石狩川治水計画と河川行政の問題点について

熊木 大仁

図5 千歳川流域の遊水地案 (開発局資料)

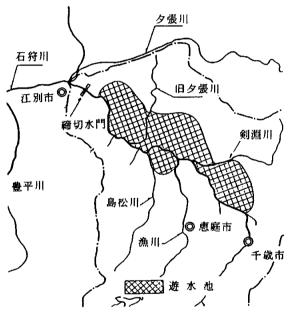
小野有五氏論文を参照されたい。本流の水は河道に流し、内水氾濫水を遊水地に入れるのが原則である。開発局の検討は、千歳川本流の水を江別で締め切って全量遊水させるという無謀なもので、このため、膨大な面積が必要になっている。(図5)遊水地域は水田等を遊水地として使用するもので、事前の契約により遊水地使用料を支払うもの

図7 日本海放水路(仮称)縦断図(開発局資料)

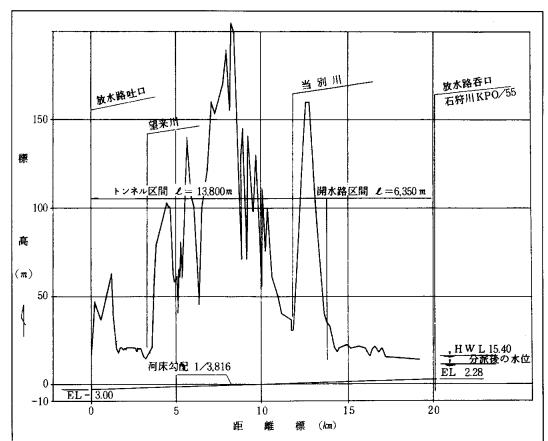
①吐口(望来)の河床高の一3mの設定根拠は 曖昧で意味不明である。(一10m以上として必 要なら導流堤を設けるとよい)。

②吞口(月形)の分派後の水位が9.50m程度となるが、本流に取水堤を設けていないため6m もの大きな損失落差を生じせしめている。

*①、②は120本に合うように、河床勾配を意 図的に小さくして「しわとり」をしたものと考 えられる。

③トンネルの空間が5.2%(洪水流を流した状態で)の設計になっているが、技術基準では安全性から15%に定めている。これは計画流量の1.3倍を流した場合であり、計画流量からみれば35%程になる。ちなみに水力発電所では30%である。

④トンネルの計画流量を8,000t/sとして、トンネル河川の基準から1.3倍の10,400t/sの設計にしている。月形の通過流量は12.500t/sであるから、ここから下流には2,100t/sしか流れないこととなり、極めて非現実的な設計といえる。このような設計が許されるものであろうか。また、1.3倍した流量からトンネルの必要本数を算出しているが、基準は空間の余裕値を定めたものであり、適用を誤っている。

⑤トンネルの等流計算では、流速が1.81m/sとなっている。流路が1/3ほどに短縮されて勾配が3倍となり、粗度係数も小さくなっているのに、石狩川本流の流速約2m/sよりも遅いのは、河床勾配を小さくしたためである。①、②、*、を参照
